Acuerdo 967 Por el cual se aprueba la incorporación del cambio en los límites de generación y absorción de potencia reactiva de las unidades 1 a 3 de las plantas de generación Paraíso y La Guaca y las respectivas curvas de carga

967

4 Mayo, 2017

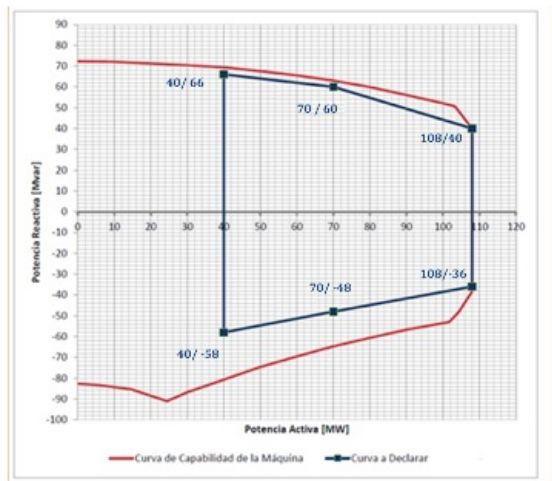
Central La Guaca - Unidades 1, 2 y 3

Sobreexcitación			Subexcitación		
P [MW]	Q [Mvar] Antes	Q [Mvar] Después	P [MW]	Q [Mvar] Antes	Q [Mvar] Después
40	+50	+66	40	-25	-58
70	+50	+60	70	-25	-48
108	+50	+40	108	-25	-36

Figura 3. Curva de Carga Unidades de la central Paraiso

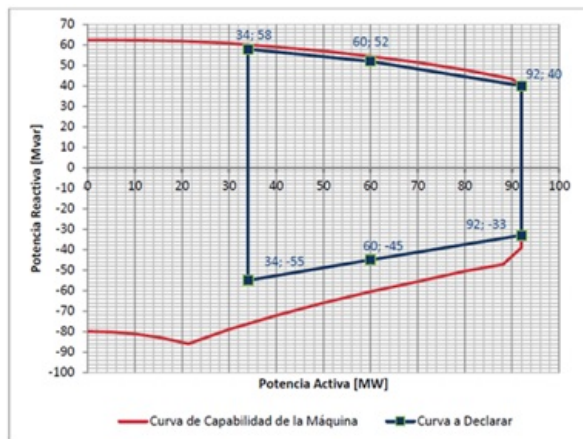
Aprobar la declaración de una nueva curva operativa de carga de las unidades de las unidades 1 a 3 de las plantas de generación Paraiso y la Guaca y las respectivas curvas de carga, en las que se define la capacidad para entrega y absorción de potencia reactiva de las unidades en función de la potencia activa generada.

Central Paraiso unidades 1, 2 y 3

Sobreexcitación			Subexcitación		
P [MW]	Q [Mvar] Antes	Q [Mvar] Después	P [MW]	Q [Mvar] Antes	Q [Mvar] Después
34	+30	+58	34	-20	-55
60	+30	+52	60	-20	-45
92	+30	+40	92	-20	-33
